Stadt Rheine

z. Hd. Hr. Lücke/ Tiefbauamt

aufgrund der Offenlage der Strassenausbauplanung "Neue Stiege"

Änderungswünsche der Anwohner lt. beiliegender Skizze:

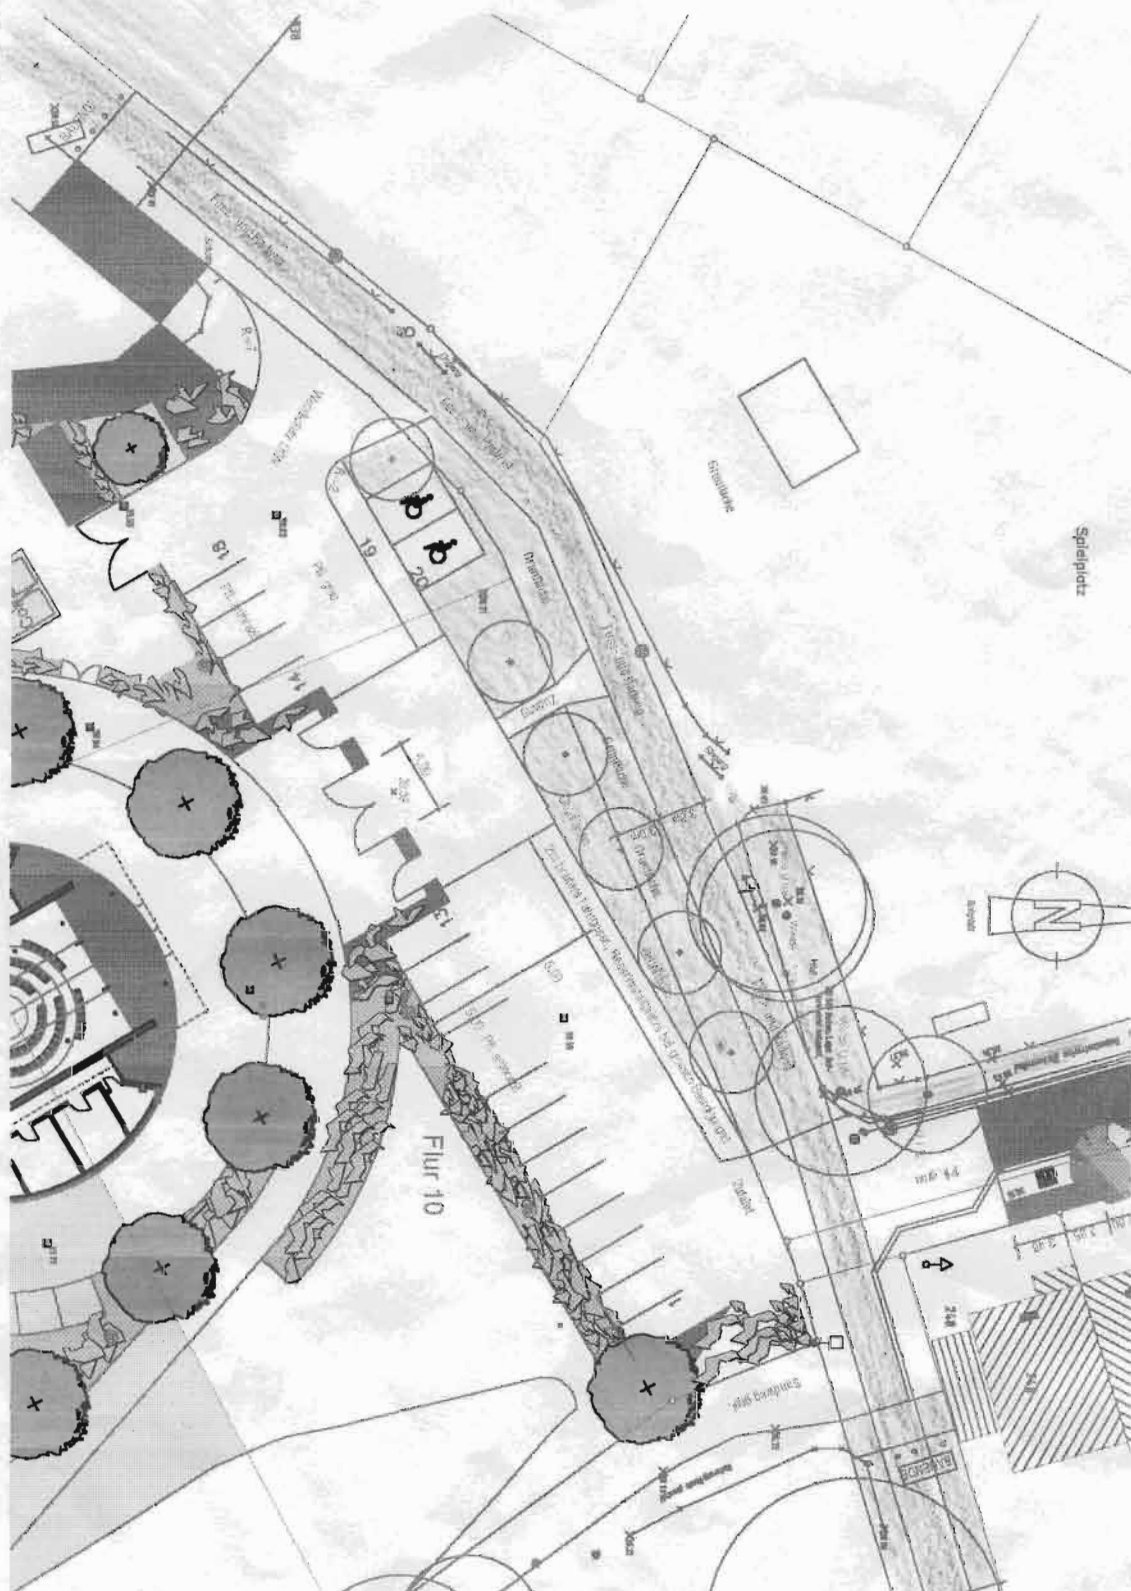
- 1) **Am Spielplatz keine Anliegerstrasse auf der Friedhofsseite von 6 m Breite,**
sondern alternativ einen 3m breiten Rad/Fussweg am Spielplatz entlang mit einem 3m breiten Grünstreifen zum Friedhof hin anordnen.
Die Zufahrt zum Friedhofsparkplatz erfolgt direkt von der Neuen Stiege.
Die mit 6,5m bislang geplante Friedhofsfahrgasse kann aufgrund des Radweges unter Beibehaltung des Grünstreifens auf 8,5m verbreitert werden und ist dann bei Beerdigungen als zusätzliche Parkfläche in Längsaufstellung zu nutzen.
Die Container können über die Friedhofsfahrgasse abgefahren werden.
(ca. 1 x wöchentlich)

- 2) **Durchgängigen Rad- und Fussweges ausbauen**
mit Vorfahrtsregelung für den Radweg- und Fussweg zwischen den Strassen Am Schultenhof und dem "Waldweg" der Neue Stiege.

- 3) **Kreuzungspunkt Rad/Fussweg mit Neuer Stiege entschärfen**
Wendehammer für wöchentliche Müllabfuhr baulich einbinden.
